Groupe : TOURNE-DISQUES
Type : AG 1003

Index :
RS-1

Concerne : CHANGEMENT INCERTAIN.

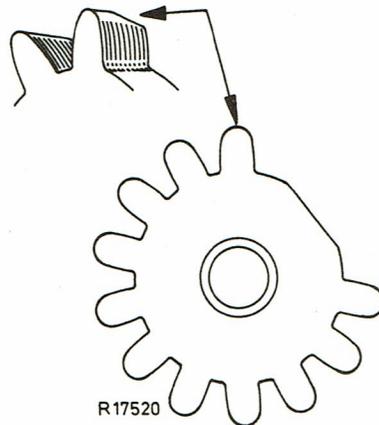
Dans certains cas, il peut arriver qu'après la fin d'un disque, le changement automatique ne fonctionne plus, même en enfonçant la touche de mise en marche.

La cause de ce défaut peut être due au fait que l'axe de commande ne se met en position d'arrêt.

Pour éviter cela, le profil de la dernière dent de la roue hélicoïdale en nylon a été modifié. Ainsi, cette dent sera entraînée plus longtemps par la vis sans fin du plateau et l'axe de commande sera en position correcte d'arrêt.

Cette nouvelle roue dentée peut être obtenue sous le numéro de code :

P5.515.62/56

Fig.81

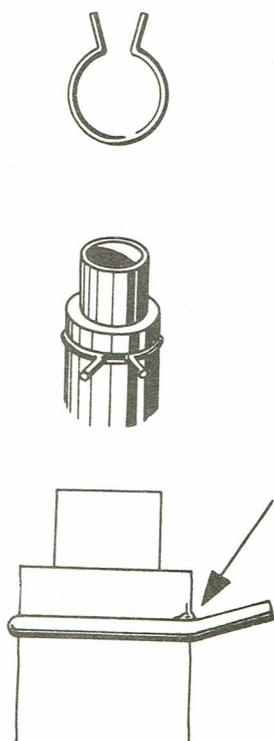
Il se peut qu'en dégageant le plateau pos. 165, on endommage gravement le moyeu de celui-ci à cause d'une bavure sur l'axe. Celle-ci se forme par les heurts du plateau contre les bouts de la bague de sertissage pos. 169 qui s'incurve vers le haut, ce qui provoque une bosse sur l'axe en refoulant la matière environnante (fig. 81).

Fig.82

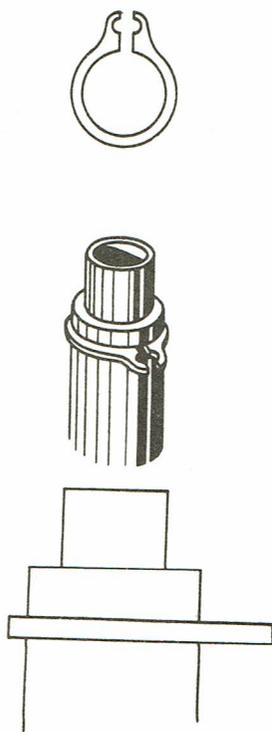
Afin de remédier à cet inconvénient, un anneau de construction différente doit être utilisé (voir fig. 82). Grâce à celui-ci, la force du plateau est répartie sur une surface plus grande et il ne se produit plus de bavure.

Numéro de code de l'anneau : B 045 BF9
